**Ehitusloa taotluse nr 2211271\_24703 ja projekti töö nr P21023 OSA 4 kooskõlastamata jätmise ja nõuete esitamine projektile riigiteede tee piirides Raplamaal**

Olete Transpordiameti läbi ehitisregistri (Ehitusloa taotlus 2211271/24703, menetlus nr 318672) kaasanud Ehitusloa taotluse nr 2211271/24703 menetlusse. Koos ehitusloa taotlusega on esitatud ka raudteeülesõidukohtade (LS mõistes) ehitusprojekt, Reaalprojekt OÜ töö nr P21023 „Projekteerimine Rapla-Lelle raudteelõigu kapitaalremondiks. OSA 4: Raudtee ületuskohad“ (Edaspidi Projekt) põhiprojekti staadiumis.

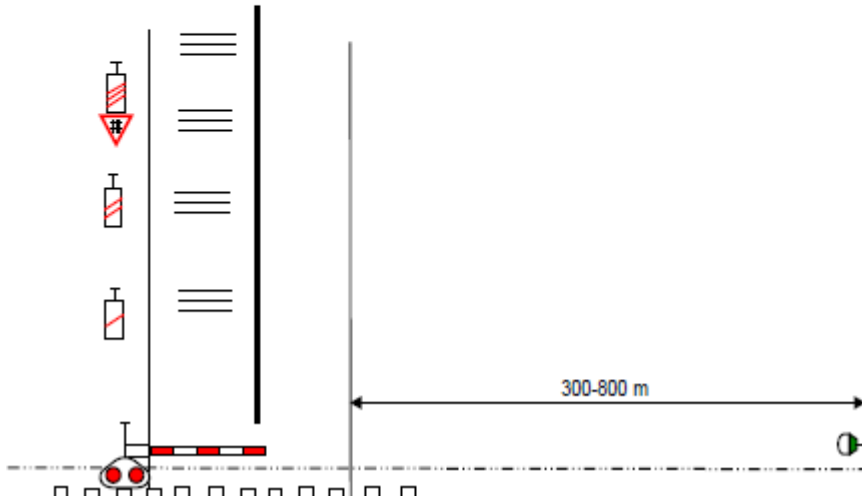
2.2. Ristlõikejoonistel, asendiplaanidel ei ole näidatud riigiteede sõiduradade laius – palun näidata.

2.3. Ristlõikejoonistel, asendiplaanidel ei ole näidatud JJT kaugus riigiteest – palun näidata.

### 3.6. Riigitee all likvideeritakse teetruup?

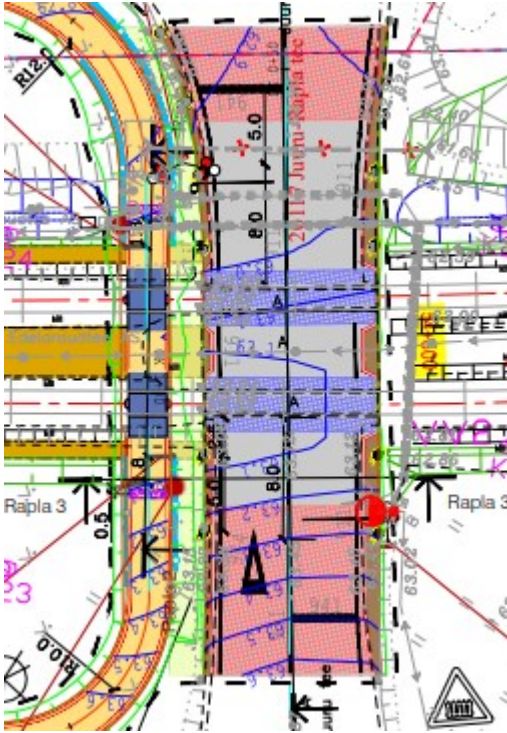
Kuidas on lahendatud raudteeületuskoha piirkonnas riigitee ja JTT vahelisel ala sadevete äravool

## 4. Mnt nr 20250 km 1,08 (rdt km 58+145) raudteeülesõidukoht Hertu, riigitee laius 0,5+7,0+0,5

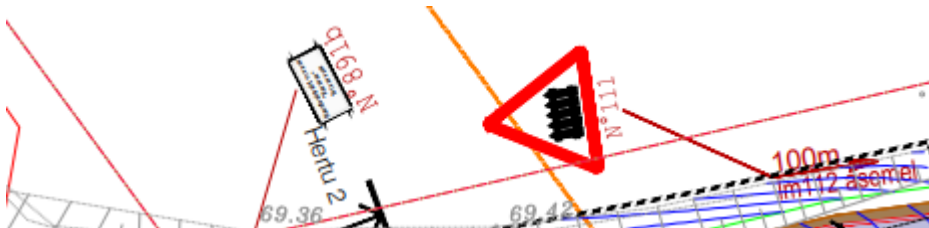
4.1. joonisel on käsitletud riigiteel ainult liiklusmärke:

Siin riigitee põhjalikum ümberehitus, ristumine riigitee ja raudteega viiakse rohkem täisnurga alla. Palume käsitleda kõike liikluskorraldusvahendeid sh LM nr 123 – LM nr 128. Oleme seisukohal, et kõik liikluskorraldusvahendid objekti ümberehitusel peavad olema ühesuguse kvaliteediga nagu seletuskirjas p 3.5.2 on kirjeldatud.

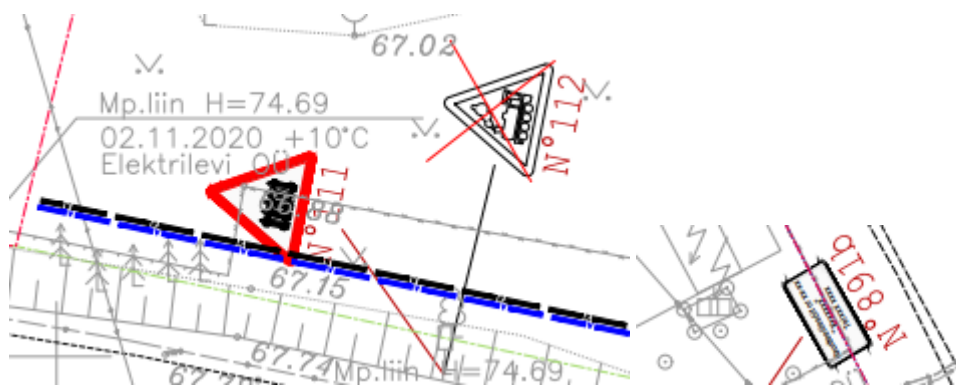
5.2. joonisel on käsitletud riigiteel ainult liiklusmärke:

Palume käsitleda kõike liikluskorraldusvahendeid sh LM nr 123 – LM nr 128. Oleme seisukohal, et kõik liikluskorraldusvahendid objekti ümberehitusel peavad olema ühesuguse kvaliteediga nagu seletuskirjas p 3.5.2 on kirjeldatud.

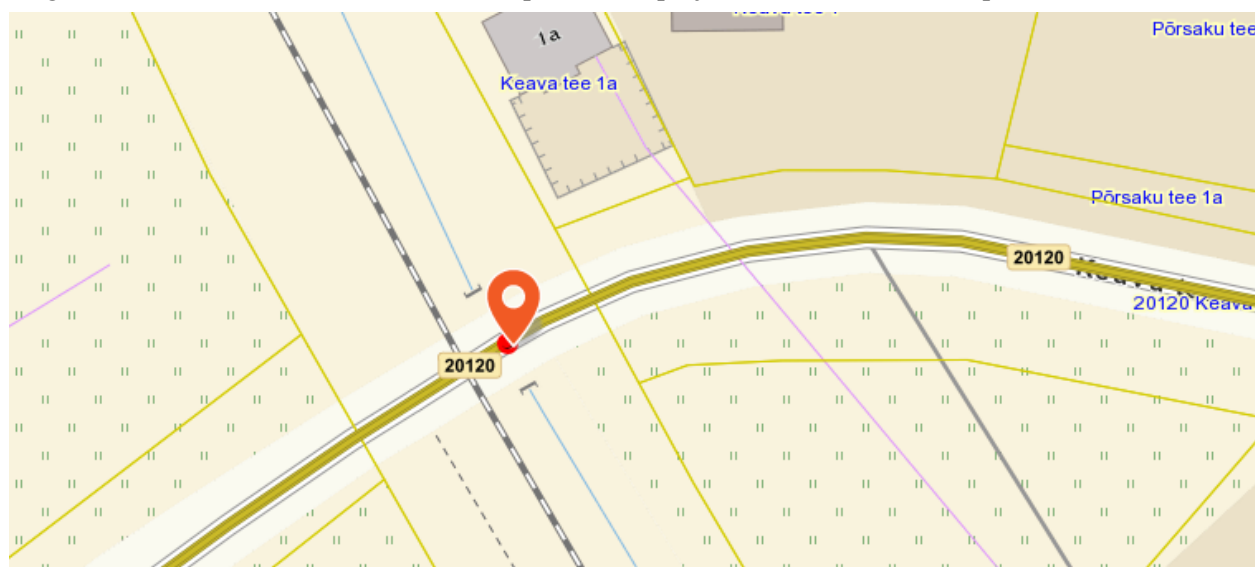
5.3. Riigitee nr 20120 km 1,11 on betoonist trupp D=0,5 m projektis seda ei käsitleta – palume käsitleda.

5.4. Kes jääb projekteeritud ja ehitatava JJT lõigu omanikuks? Kui JJT riigitee teemaal, siis tuleb projektile lisada ka isikliku kasutusõiguse plaanid, et sõlmida leping riigitee teema kasutuseks.

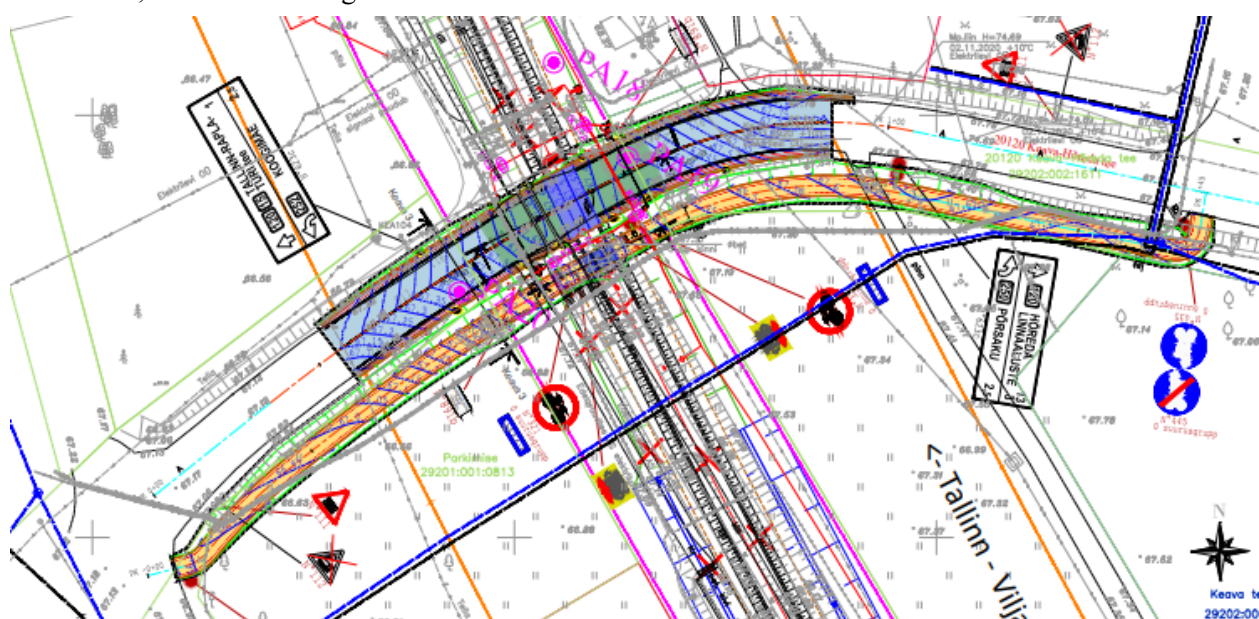
5.5. Kuidas on lahendatud sadevete probleem riigitee ja JJT vahel? Kas riigitee ja JJT vahele jääb piisavalt ruumi, et talihoolde käigus saab sinna lund sahatada?

6. Mnt nr 20154 km 0,15 (rdt km 69+989) raudteeülesõidukoht Vahastu tee laius 0,5+7,0+0,5

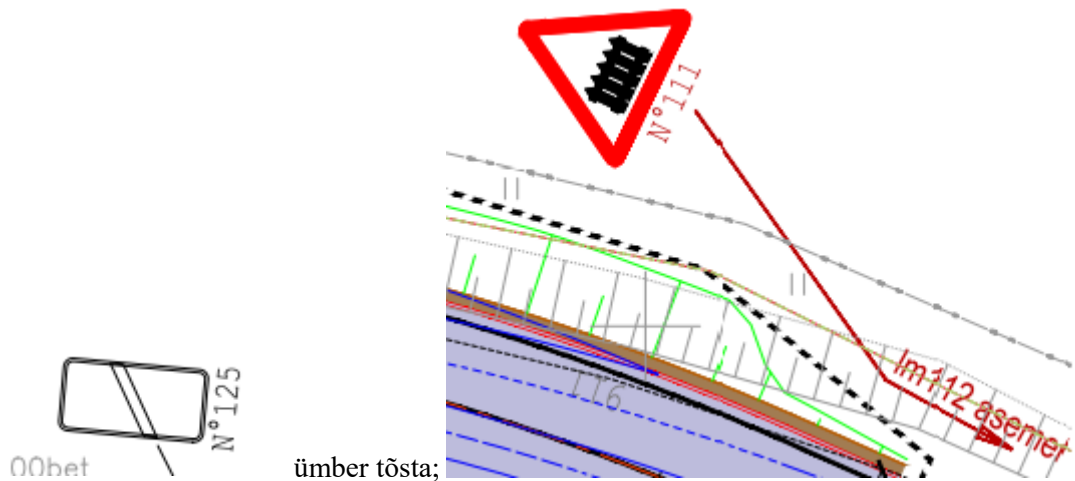
6.1. Siin riigitee nihutus. Joonisel käsitletud liiklusmärke:

Palume käsitleda kõike liikluskorraldusvahendeid sh LM nr 123 – LM nr 128. Oleme seisukohal, et kõik liikluskorraldusvahendid objekti ümberehitusel peavad olema ühesuguse kvaliteediga nagu seletuskirjas p 3.5.2 on kirjeldatud.
